「木造住宅の耐震診断と補強方法」の質問・回答集

財団法人 日本建築防災協会

この質問・回答集は、講習会や本会に寄せられました質問を項目ごとに整理して回答するものです。なお、次の要領で作成しております。

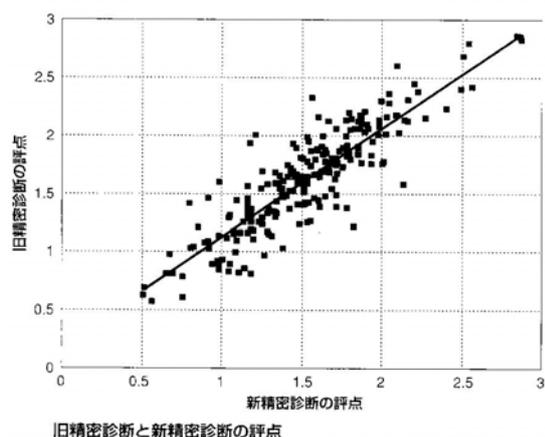
Q4 本診断手法の適用範囲は、あくまでも用途は「住宅」に限定せねばならないのか。例えば事務用途の場合、積載荷重は住宅と異なりますがAi分布を用いて必要耐力を計算して精密診断することが可能かと思いますが...

A 原則は住宅です。住宅以外の場合、考え方(積載重量等)を参考にすれば適用できます。

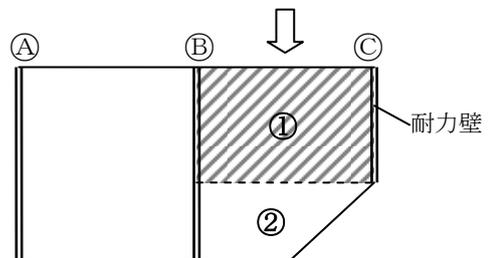
Q18 BC 間のような床の場合、床の地震力の伝達の可否はどのように考えるのですか

①の床の強さしか考慮できず②の床の強さは 0 と考えないといけないのですか。C 通りが耐力壁でない時は建築技術 2000 年 10 月号に書いてありますが、B 通りも C 通りも耐力壁の場合はどのように考えれば良いのですか。

A ②の床倍率も考慮してかまいません。

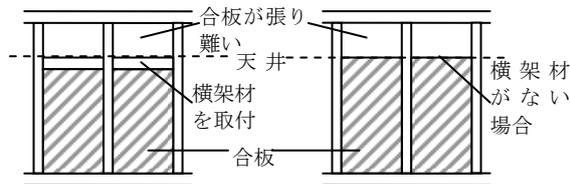
Q7 最近よく見かける外付けのホールダウン金物は効果はありますか。

A 一般診断では柱接合部による低減係数 f 、精密診断では柱接合部による壁の耐力低減係数 C_f を抑える効果はあります。

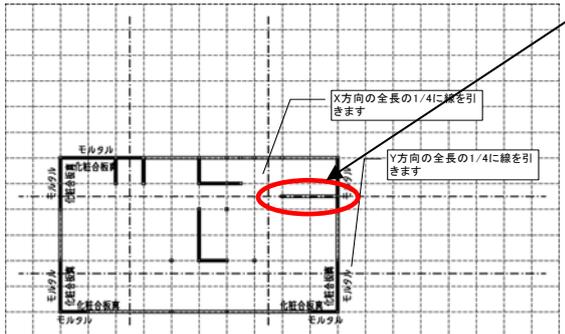
Q6 診断例B邸は静岡県ですが、静岡県地域係数 Z_s は掛けなくてよいですか。

- A 建築基準法上の地域係数は 1.0 となっています。
